Verkeersveiligheidsaudit N226 Onderdoorgang Maarsbergen

Opdrachtgever: Van Gelder
Opgesteld door: Marco van Leersum, Biem Troost
Project: VVA-2 ODG Maarsbergen
Projectnummer: 23-016
Documentnummer: 23-016-VVA-RAP-ALG-2-001
Versie: 1.0
Status: Definitief
Datum: 5 januari 2024

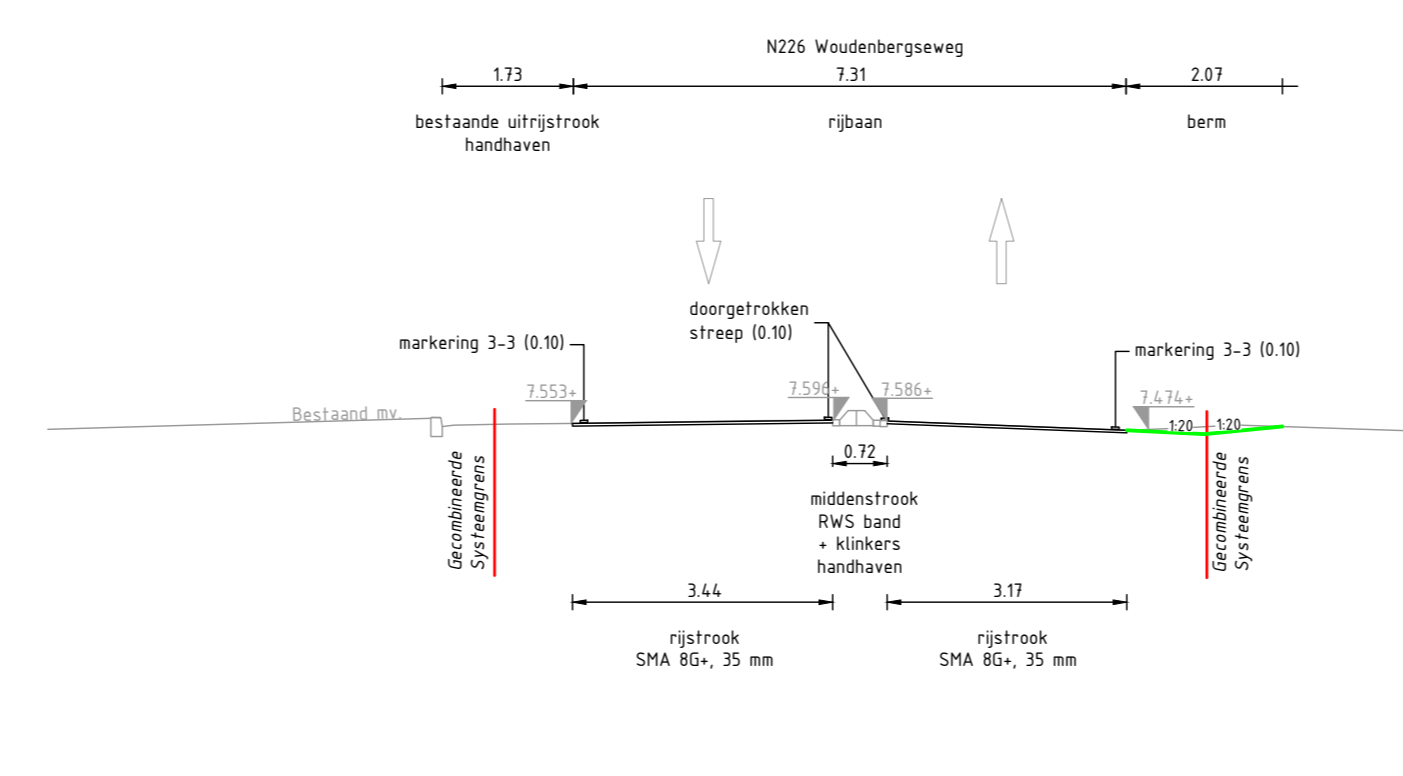
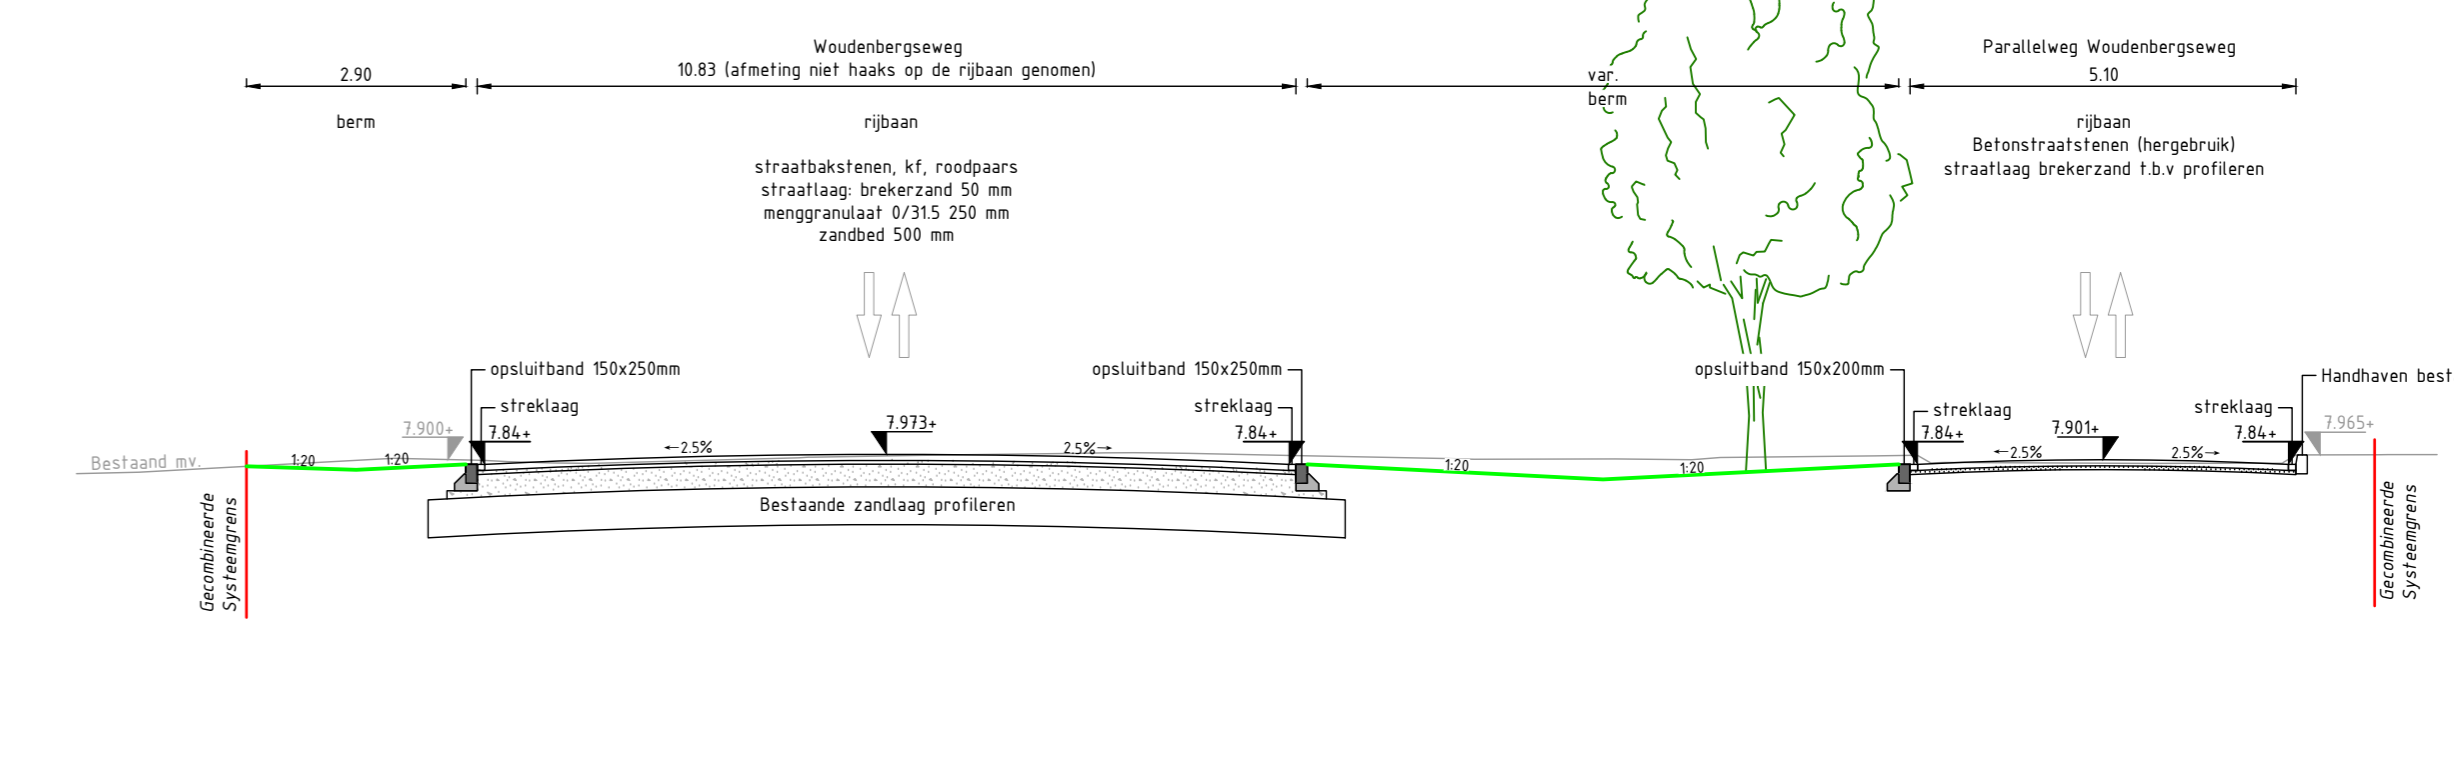
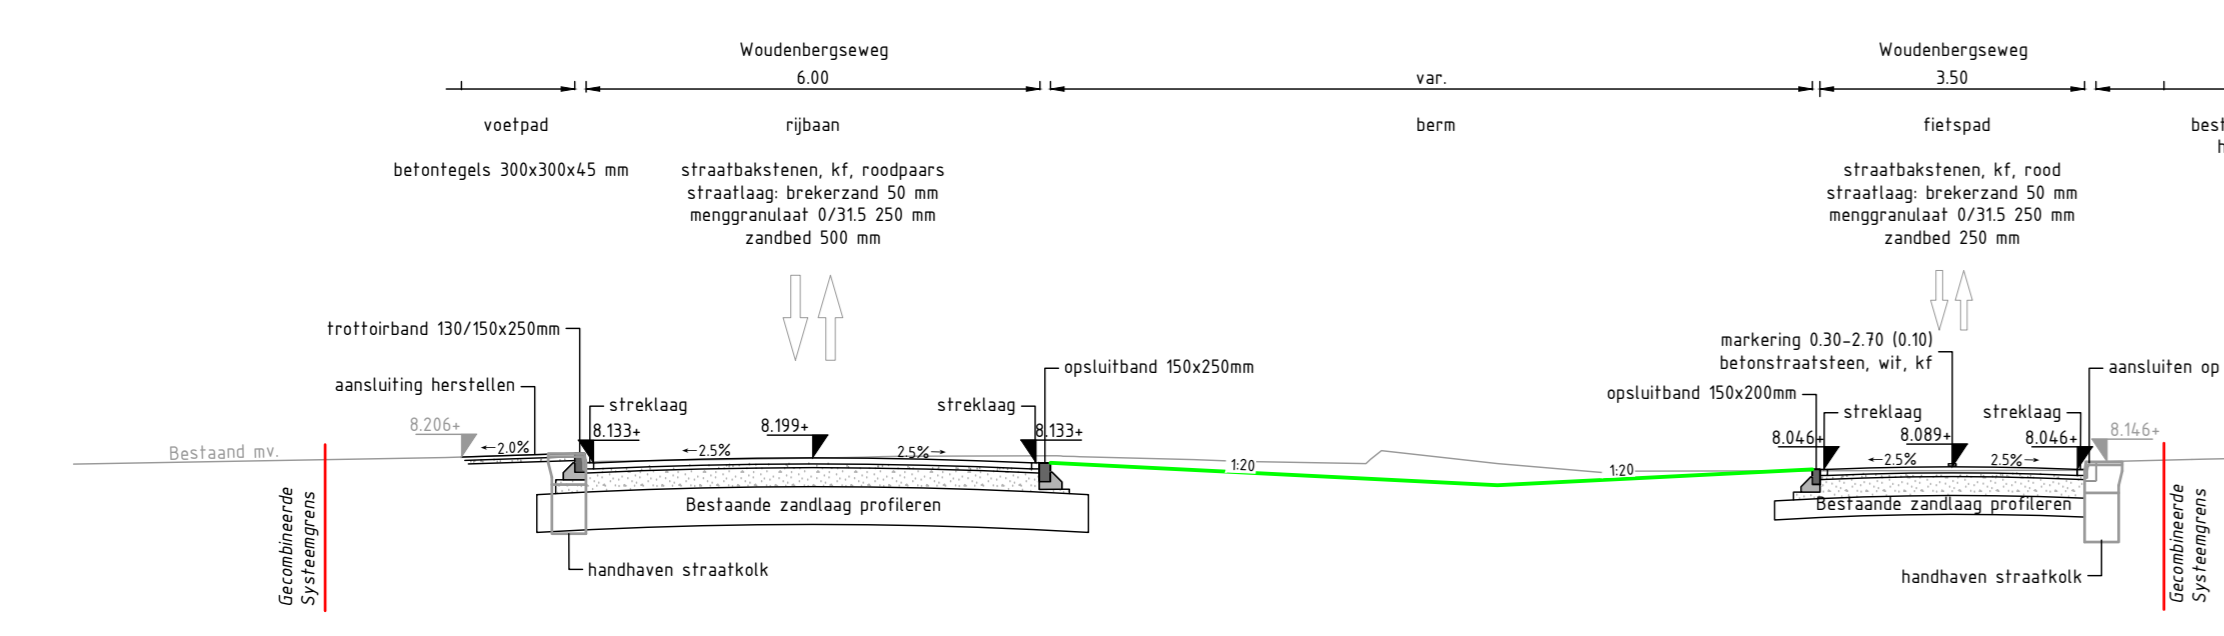
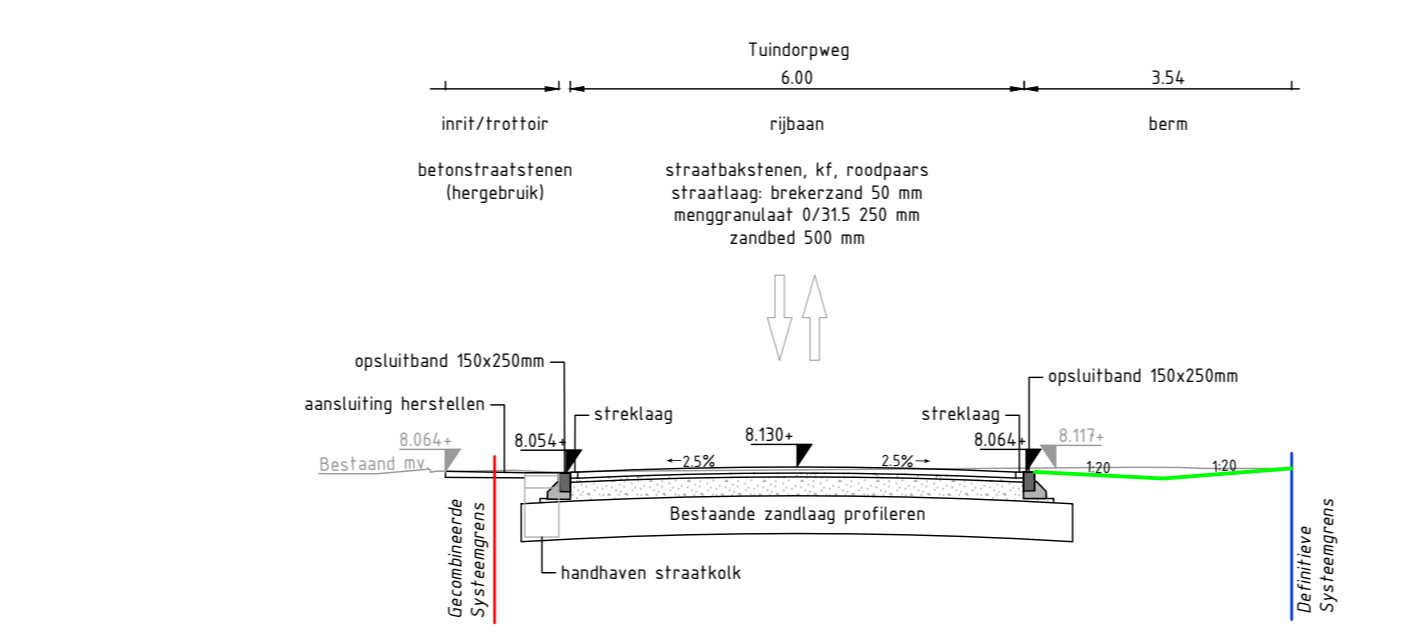
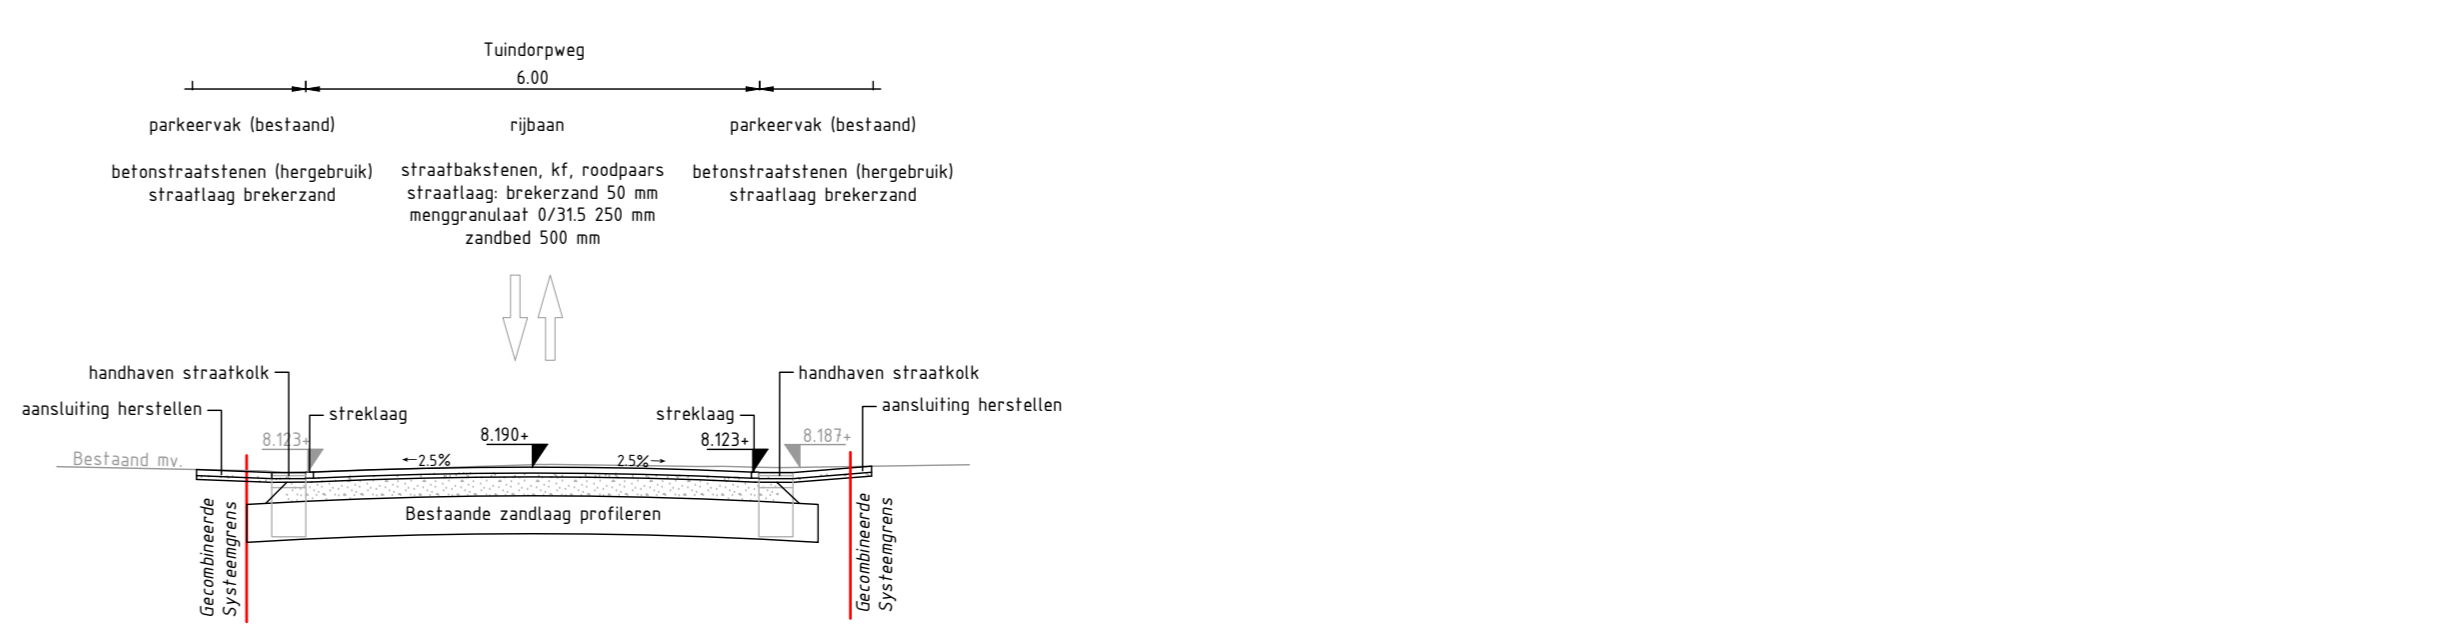
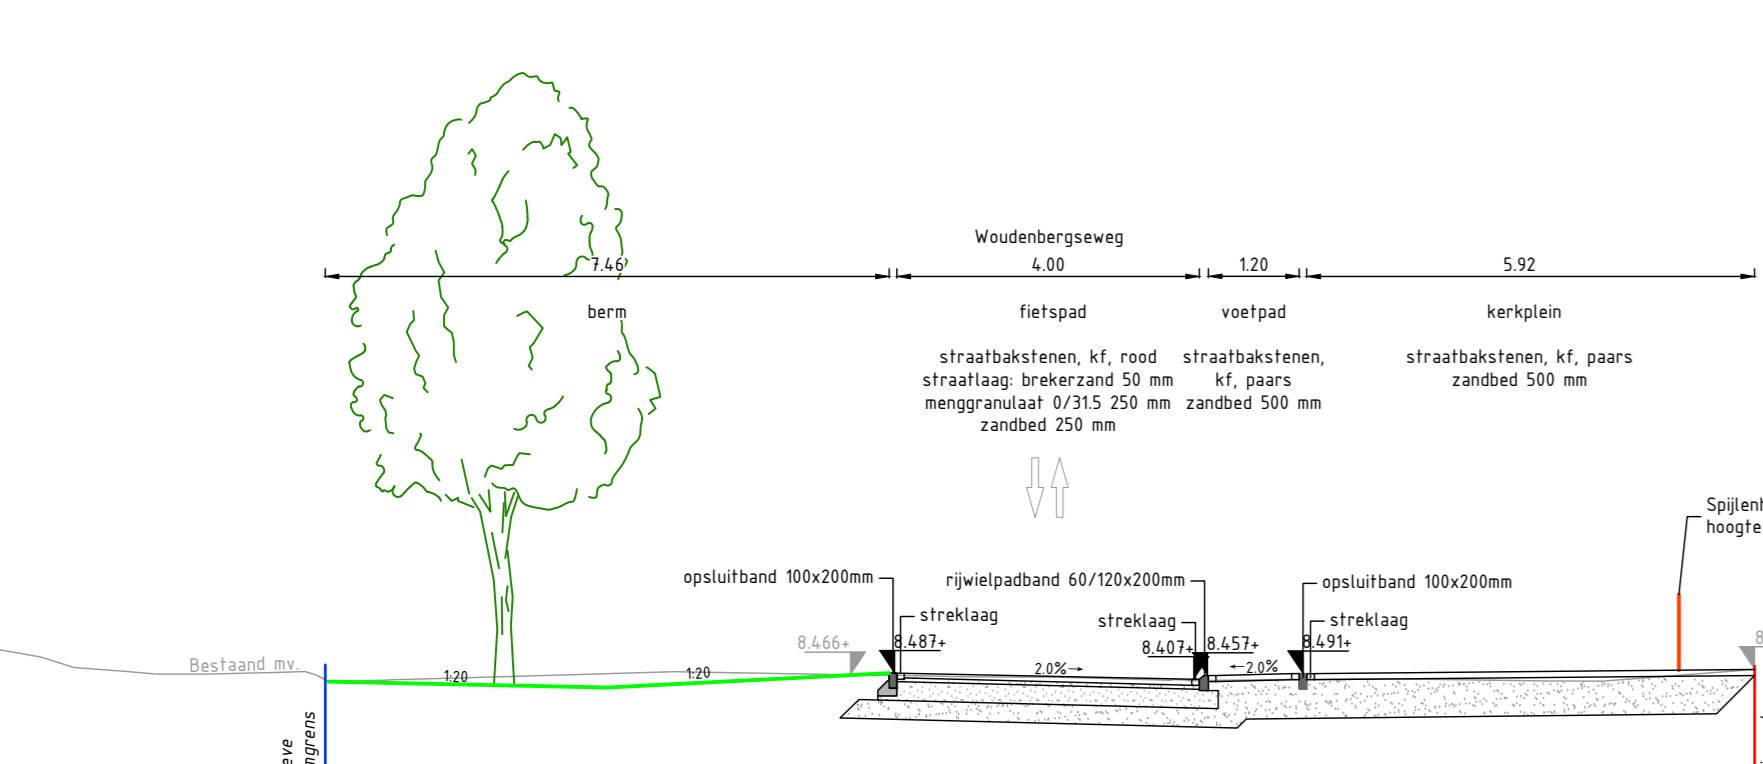
Tek.nr.	Volgnr.	Probleembeschrijving	Verkeersveiligheidsrisico's	Ernst	Oplossingsrichting
DWP	2.3.01	De zichtstrook in de onderdoorgang is uitgevoerd conform de naastgelegen rijstroken (asfalt). Dit geeft de indruk van een vluchtstrook en geeft een andere uitstraling (type) van de weg. Dit kan leiden tot een afwijking in het verwachtingspatroon van de weggebruiker met een hogere rijsnelheid tot gevolg.	Door de hogere rijsnelheid komen diverse veiligheidswaarden (zoals zicht) in het geding waardoor een verhoogde kans is op kop-staart botsingen en eenzijdige ongevallen.		Aangepaste inrichting of afscherming van de zichtstrook zonder beperking van het zicht. B.v. geen deklaag of een band ter afscheiding.
DWP	2.3.02	In de tunnelbak wordt de barrier niet doorgetrokken tot begin van de bak/vloer. Hierdoor ontstaat er een botte beëindiging van de bak en/of barrier in rijrichting. Bij de afrijdende richting dient het einde van de barrier afgewerkt te worden.	Aanrijding van een obstakel met kans op ernstige verwondingen door de vormgeving van het object.		Barrier doortrekken en aansluiten op een veilig begin zoals een terminal.
